仕様変更のご案内

BD シリーズ ターミナルブロック〔固定端子台タイプ〕

BD シリーズ ターミナルブロック 固定端子台タイプの仕様変更についてご案内いたします。

BD シリーズ	変更前	変更後
<p>エンドプレート</p>

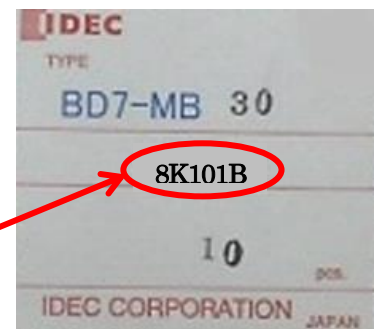
エンドプレートの形状と IDEC マークを更新します。(反対側も同様に変更します)

部品成型時の樹脂流動性見直しによる生産効率の向上
